Technische Änderung für 3- und 4-polig ungeschirmten M8 Leitungen

die 3- und 4-polig ungeschirmten M8 Leitungen werden gem. ROHS-Anforderungen bleifrei ausgeführt, ohne die Ausnahme 6c. Die Umstellung auf das neue Design wird auf der Artikelnummer durchgeführt. Bitte leiten Sie diese Produktänderungsmitteilung (PCN) an Ihre Mitarbeiter und ggf. an Ihre Kunden weiter.

Altes Design	Neues Design
M8 Buchse gerade

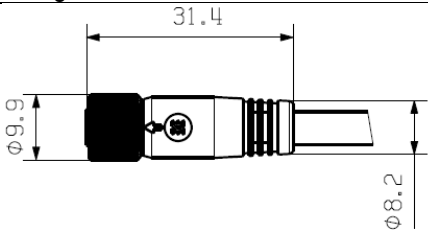
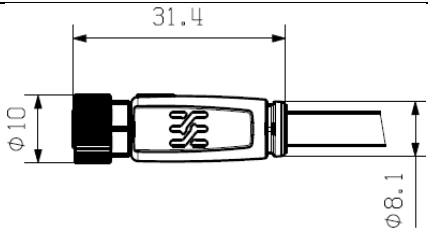
Bislang wurden für einige Komponenten der betroffenen Artikel bleihaltige Materialien verwendet. Im Zuge der Umstellung werden diese auf bleifreie Materialien umgestellt, sodass die Produkte im neuen Design der RoHS-Richtlinie ohne der Ausnahme 6c entsprechen. Durch das neue Design ändert sich das Maß der Schutzschlauchaufnahme von 8,1 auf 8,2 mm. Durch das neue Design kommt es zu geringen Veränderungen der Abmaße. Die neuen Maßzeichnungen finden Sie in der u.s. Tabelle.
